Dodatek č. 1

Smluvní strany tímto prohlašují, že dne 23.4.2019 uzavřeli smlouvu o dílo, jejímž předmětem je provedení stavebních prací na veřejné zakázce s názvem: „**II/101 – obchvat Jesenice – I. etapa**“ (dál jen „**Smlouva o dílo**“). Na základě dohody smluvních stran a ve vazbě na čl. XV. odst. 14.1 Smlouvy o dílo, uzavírají smluvní strany tento dodatek č. 1 ke Smlouvě o dílo (dále jen „**Dodatek č. 1**“).

II/101 – obchvat Jesenice – I. etapa

Název a evidenční číslo Stavby: II/101 – obchvat Jesenice – I. etapa Název stavebního objektu/provozního souboru (SO/PS): Silnice II/101 - I. etapa	Číslo SO/PS / / číslo Změny SO/PS: 101/2	Číslo ZBV: 3.3
--	---	--------------------------

II/101 – OBCHVAT JESENICE – I. ETAPA
PŘÍČNÉ ŘEZY – KŘÍŽOVATKOVÁ VĚTV
M 1:100

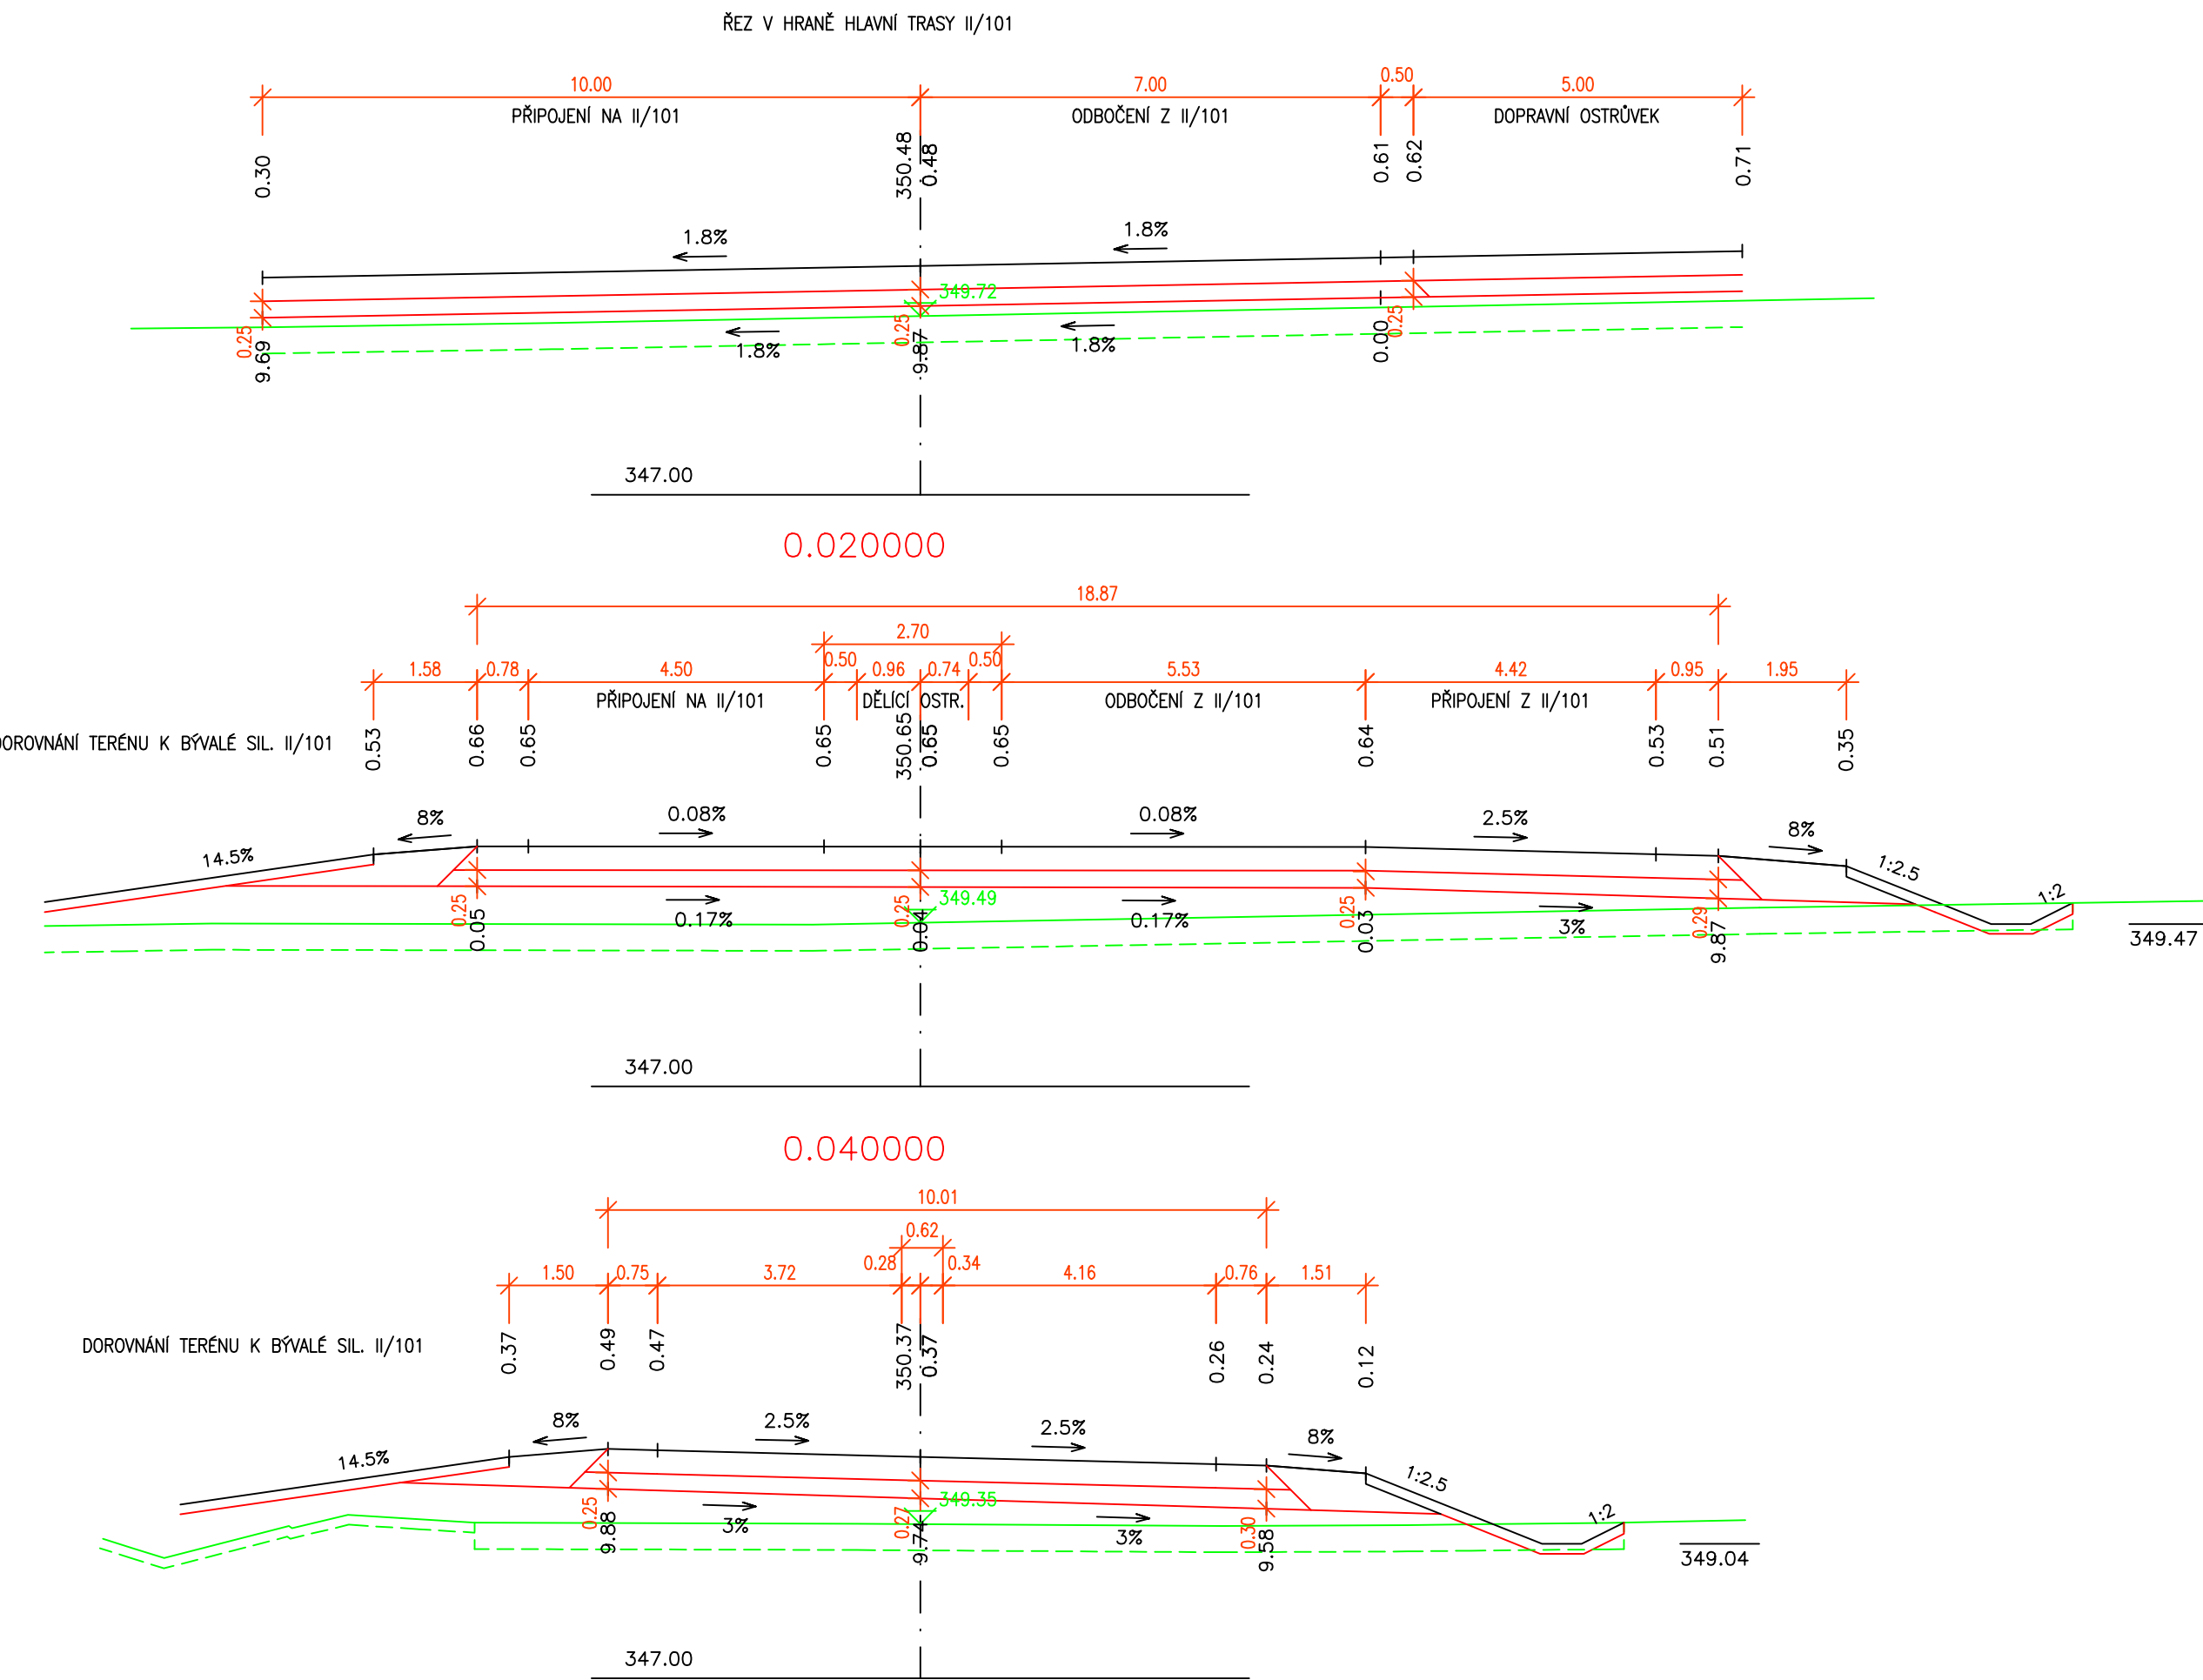
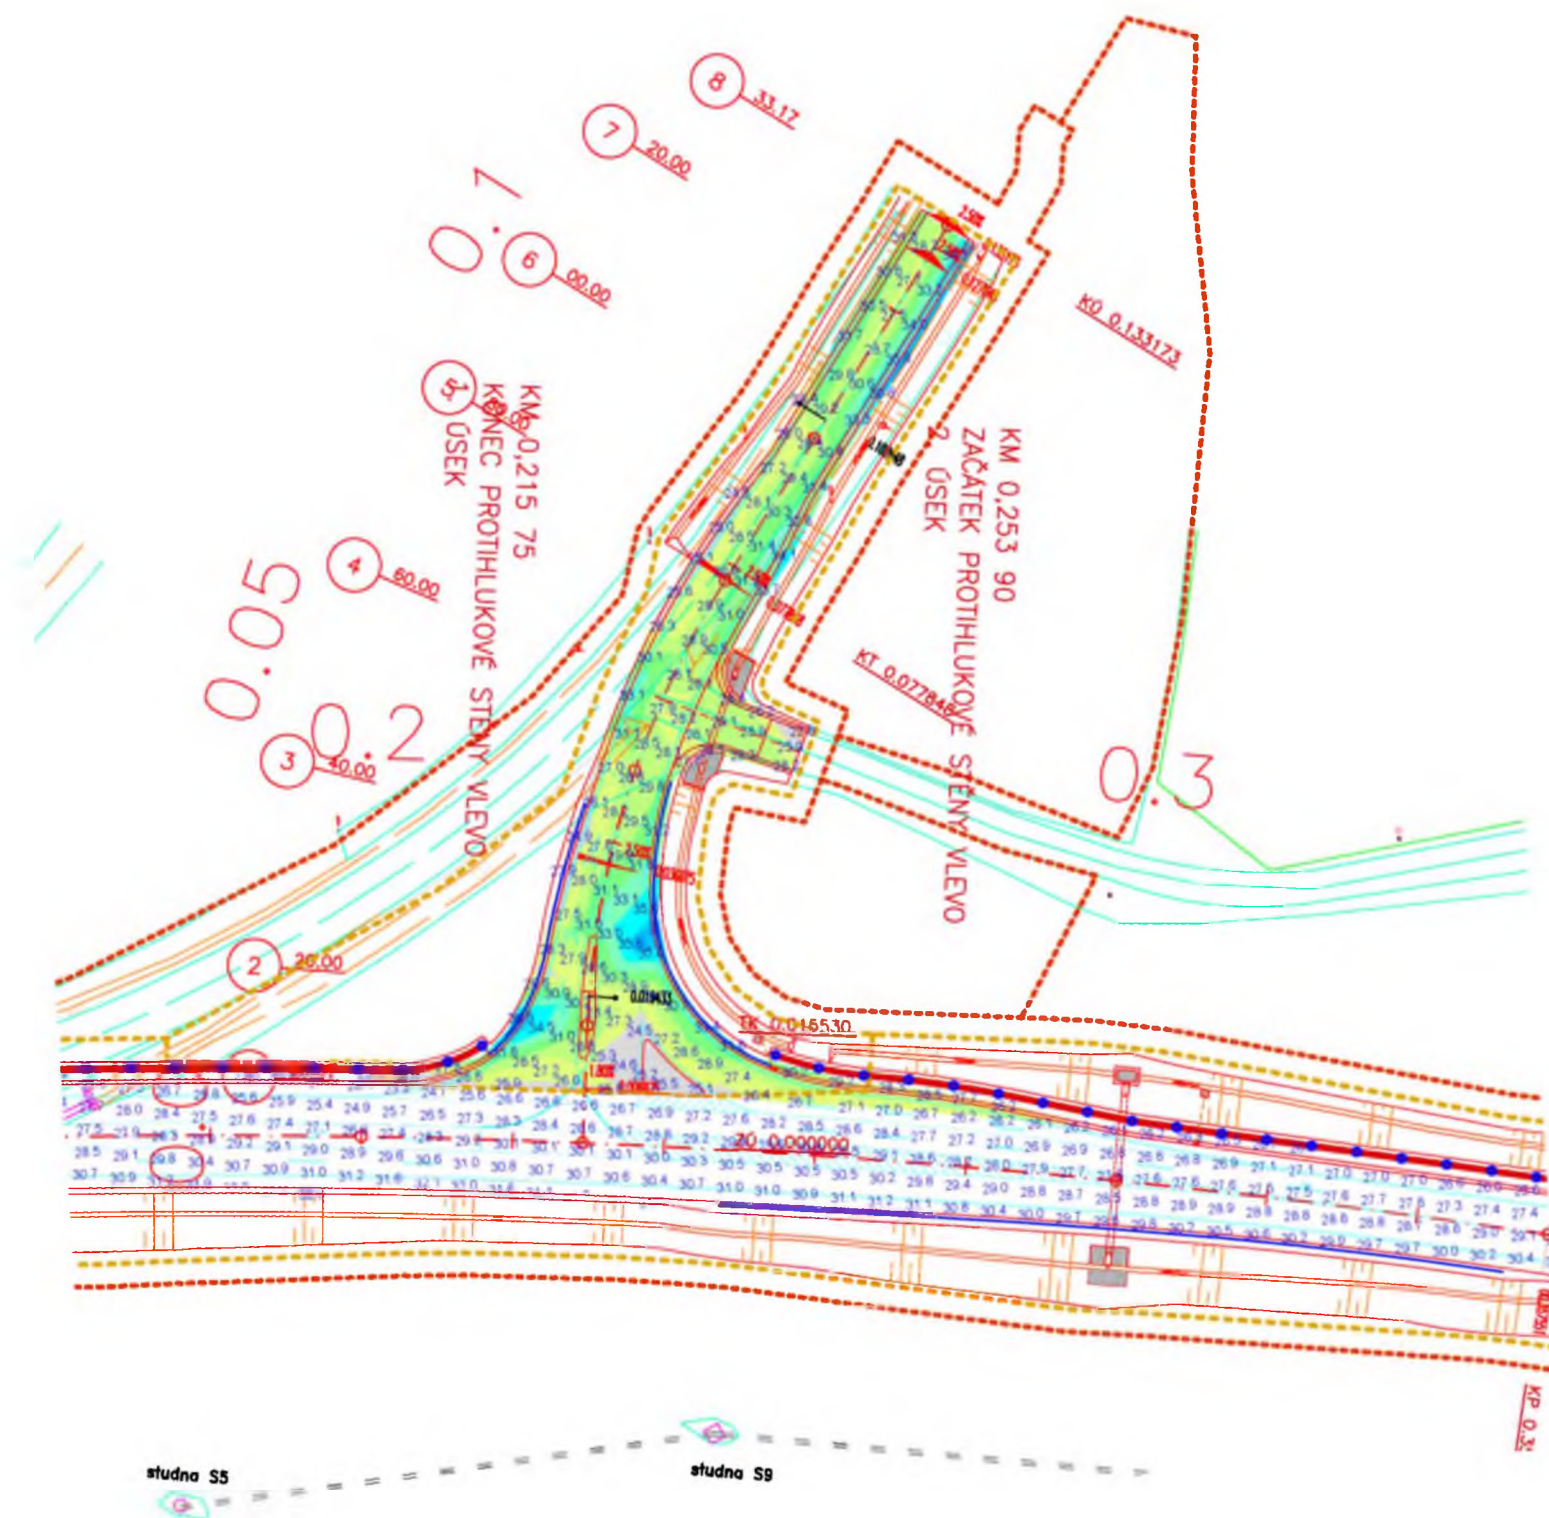
Dnešního dne vypracovala EUROVIA CS a.s.
zaměření a výpočet objem skutečně položené vrstvy
SD na SO 101 a SO 110. Ze zaměření a výpočtu
plyne, že průměrná skutečně položená vrstva SD
je 278 mm na SO 101 a 292 mm na SO 110.

VZOROVÝ PŘÍČNÝ ŘEZ
II/101 - OBCHVAT JESENICE - I. ETAPA
KŘIŽOVATKOVÁ VĚTEV
ŘEZ VE SMĚROVÉM OBLOUKU S ROZŠÍŘENÍM
PODSYPNÁ VRSTVA ŠTĚRKODRŤ

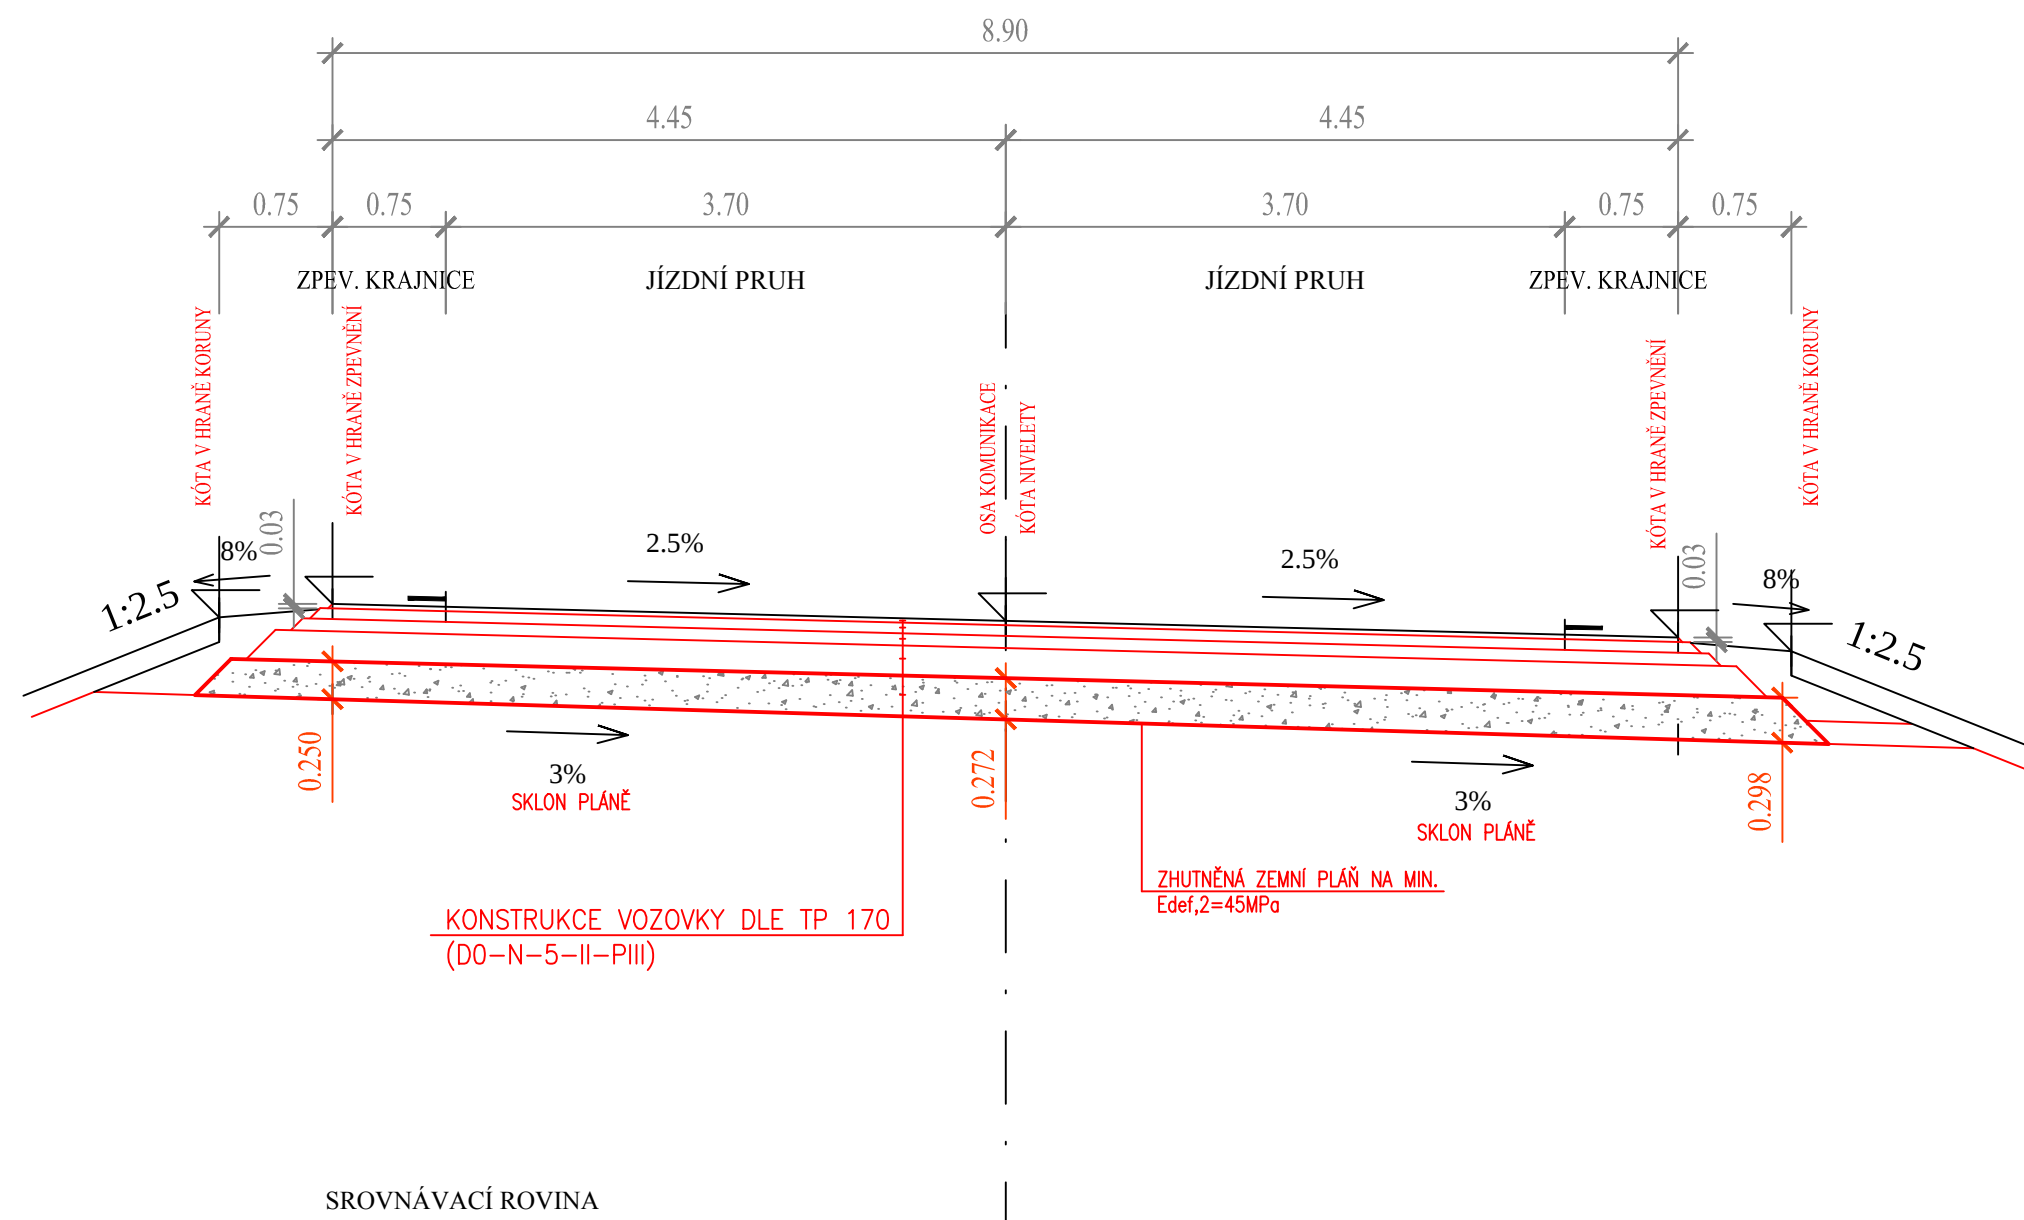
Podsypná vrstva štěrkokodrt'				
	Usek kříž. větve		tl. ŠD od do	Ø tl. ŠD
	střech. sklon 2,5%	šířka vozovky 2x 3,25 m	tl. ŠD 25 - 27 cm	Ø tl. ŠD 26,0 cm
	dostřed. sklon 2,5%	šířka vozovky 2x 4,45 m	tl. ŠD 25 - 29,8 cm	Ø tl. ŠD 27,4 cm
	změna příč. sklonu	šířka vozovky 2x 7,00 m	tl.ŠD 25 - 27,5 cm	Ø tl. ŠD 26,25 cm
	0,006 875 - 0,050 000		25,0 - 27,4	Ø tl. ŠD 26,20 cm
	0,050 000 - 0,095 000		27,4	Ø tl. ŠD 27,40 cm
	0,095 000 - 0,133 173		27,4 - 26,0	Ø tl. ŠD 26,70 cm
